Elektrische installaties op laagspanning en op zeer lage spanning (Boek 1 - KB 8/09/2019) - Algemene Directie Energie

📍 Plaats van het onderzoek: STEENBAKKERIJSTRAAT 9 2840 RUMST België

📄 Aard onderzoek: Periodieke inspectie (Boek 1 6.5)

BESLUIT : NIET CONFORM

Bord 1

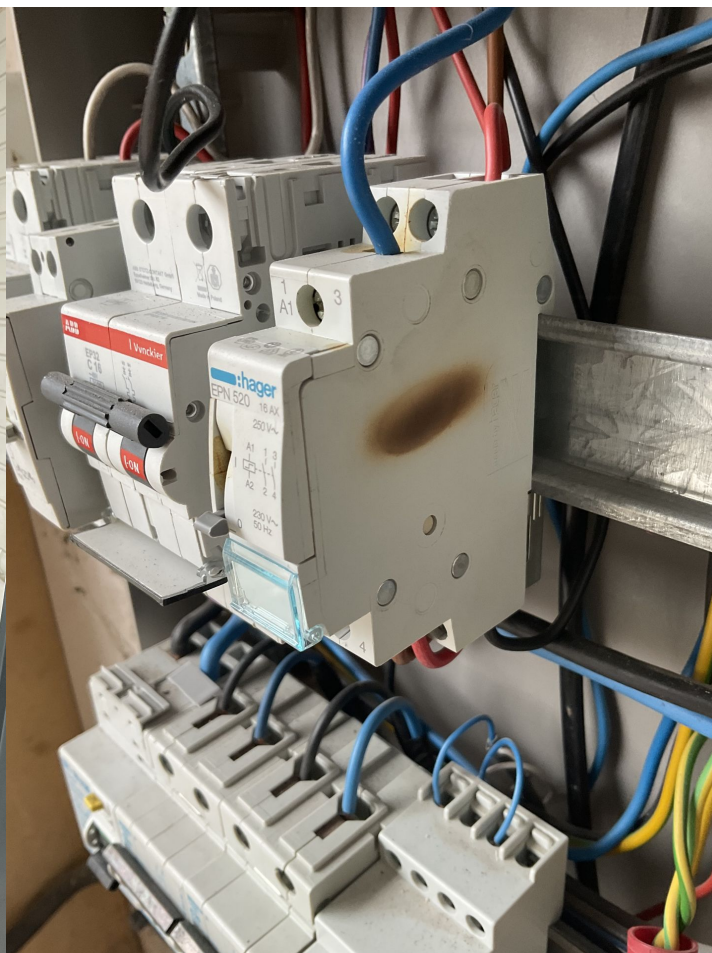
Netbeheerder naam	Fluvius
Nr Teller	1SAG1105062132
EAN-code	
Meter/bord verbinding	XVB 2X10
Net spanning	1 X 400 V + N
Algemene bescherming	40A 2P
Aantal verdeelborden	1
Hoofd differentieelschakelaar	300mA - 40A - type A
Type van aardelektrode	Aardingspen
Waarde (Ω)	27,6
Beschrijving van de elektrische installatie	Geen schema's. Verlies op kring F. Transfo dient vervangen te worden.

Categorie	Bewoordingen	Paragraaf
A. Isolatie		
	De isolatieweerstand van deze kring is onvoldoende en dient op een waarde gebracht te worden die hoger is dan 500.000 Ohm.	B1: 6.4.5.1.
E. Schema's		
	Eendraadsschema('s) van de installatie is (zijn) te voorzien.	B1: 3.1.2.; 9.1.1; 9.1.2; B3: 3.1.2.
	Situatieschema('s) van de installatie is (zijn) te voorzien.	B1: 9.1.2.
F. Elektrische bord		
	De nominale spanning dient duidelijk vermeld te worden op een oordeelkundig gekozen plaats.	
	Pictogram "levensgevaar" dient op degelijke wijze aangebracht te worden.	
	De genaakbare, naakte onder spanning staande delen zijn niet op een afdoende wijze afgeschermd.	B1: 4.2.2.3.; 5.1.4.; B3: 4.2.2.2.; 5.1.4
	Alle geleidende delen moeten voldoende geïsoleerd of afgeschermd zijn zichtbaar koper vormt een aanrakingsgevaar.
